Ministero della Transizione Ecologica

Parere n. 301 del 29 luglio 2022

Progetto	<p>Parere integrativo al parere n. 249 del 26 aprile 2022, “Progetto di un parco eolico, denominato <i>“Parco Eolico Bosco 42 MW”</i> composto da 7 aerogeneratori, con una potenza complessiva di 42 MW, ricadente nei territori comunali di Brindisi, Mesagne, Cellino san Marco”.</p> <p>ID_VIP: 5093</p>
Proponente	EN. IT S.r.l.

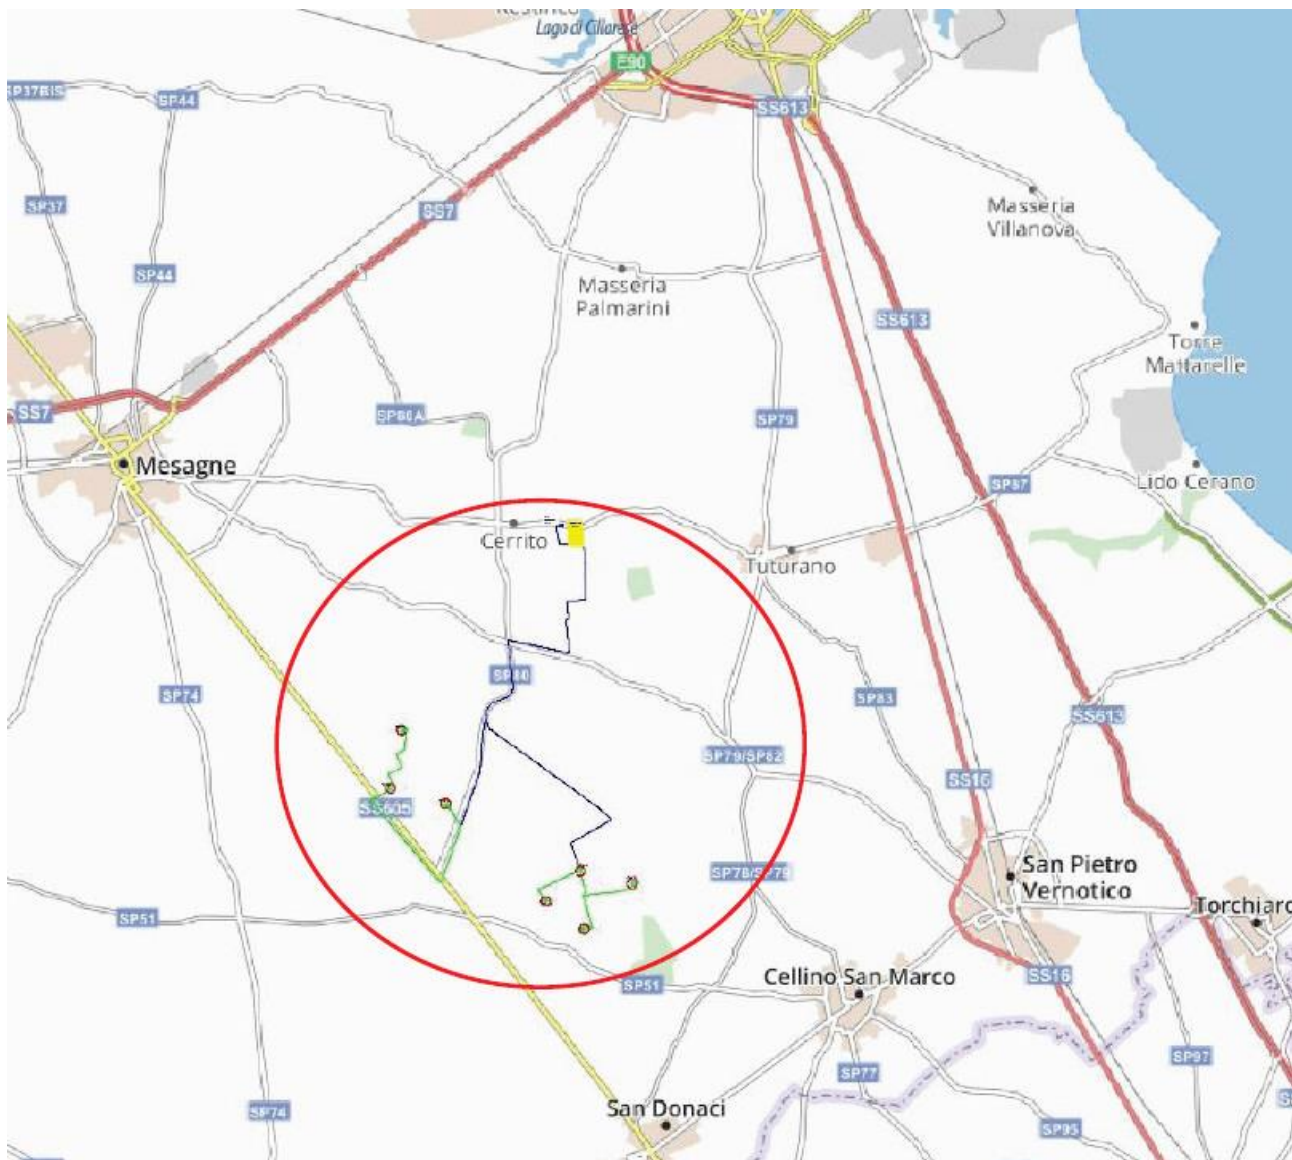
- per quanto riguarda i campi elettrici e magnetici nella relazione specialistica annessa al progetto definitivo è stato condotto uno studio analitico volto a valutare l'impatto elettromagnetico dei cavidotti da realizzare e relative Distanza di Prima Approssimazione (DPA);
- non è stato eseguito uno specifico censimento dei recettori;
- non è stato presentato uno studio relativo ai campi elettromagnetici connessi con la Sottostazione elettrica di utente e il relativo cavidotto di collegamento.
- le valutazioni previsionali non sono riportate su cartografia in scala adeguata con evidenziate le DPA calcolate o riferite alla localizzazione dei recettori al fine di poter chiaramente escludere che le aree delimitate dalla DPA stesse non ricadano all'interno di aree nelle quali risultino presenti recettori adibiti a permanenza di persone per più di quattro ore giornaliere.

In particolare si è richiesto che

- I calcoli dei campi elettromagnetici dovranno essere eseguiti anche relativamente alla Sottostazione elettrica di utente e al relativo cavidotto di collegamento.
- Le valutazioni previsionali dovranno prendere a riferimento tutti i recettori sensibili presenti sul territorio e relativa localizzazione rispetto alle sorgenti di campo elettrico e magnetico al fine di poter chiaramente escludere che le aree delimitate dalle DPA stesse non ricadano all'interno di aree nelle quali risultino presenti recettori adibiti a permanenza di persone per più di quattro ore giornaliere.
